OGGETTO: COMUNE DI SAN CESARIO DI LECCE (LE) PARERE DI COMPATIBILITÀ PAESAGGISTICA ex art. 96.1.d delle NTA del PPTR per la proposta di PIANO URBANISTICO ESECUTIVO, DI INIZIATIVA PRIVATA RELATIVO AL COMPARTO CU11 CON DESTINAZIONE ATTREZZATURE SANITARIE. Proponente: SINTEL SRL

*ALLEGATO A***PARERE TECNICO****COMUNE DI SAN CESARIO DI LECCE (LE)****PARERE DI COMPATIBILITÀ PAESAGGISTICA ex art. 96.1.d delle NTA del PPTR per la
proposta di PIANO URBANISTICO ESECUTIVO, DI INIZIATIVA PRIVATA RELATIVO AL
COMPARTO CU11 CON DESTINAZIONE ATTREZZATURE SANITARIE.****Proponente: SINTEL SRL****DOCUMENTAZIONE AGLI ATTI**

Figura 11 – Stralcio Tav.15 “IDENTITA' DEL SITO, RAPPORTI CON LA CAMPAGNA”.

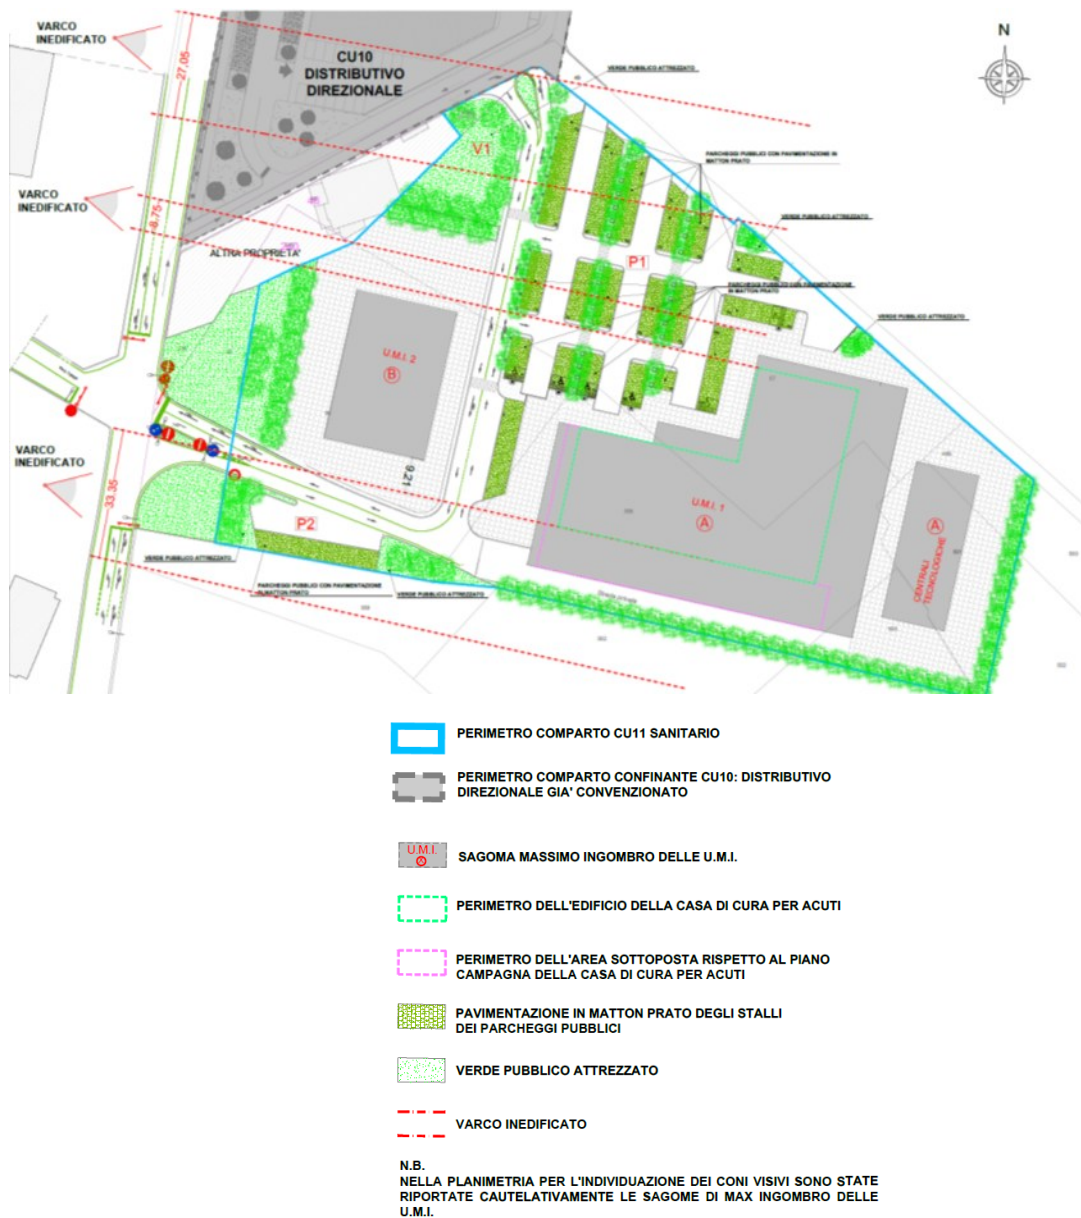
Tuttavia, sebbene nella **Relazione Paesaggistica** e nella **Relazione Istruttoria** si faccia riferimento ai varchi visivi inedificati nelle Norme Tecniche di Attuazione non è prevista alcuna disciplina finalizzata ad assicurare, nelle successive fasi di progettazione, il mantenimento e la valorizzazione di detti varchi visivi.

- **art. 4 bis – Varchi Visivi Inedificati**

I progetti architettonici dei singoli interventi dovranno assicurare la salvaguardia dei varchi visivi come individuati nell'elaborato TAV 15 “IDENTITA' DEL SITO, RAPPORTI CON LA CAMPAGNA”. A tal fine il perimetro della centrale tecnologica non dovrà sporgere oltre essere quello dell'edificio della casa di cura per acuti.
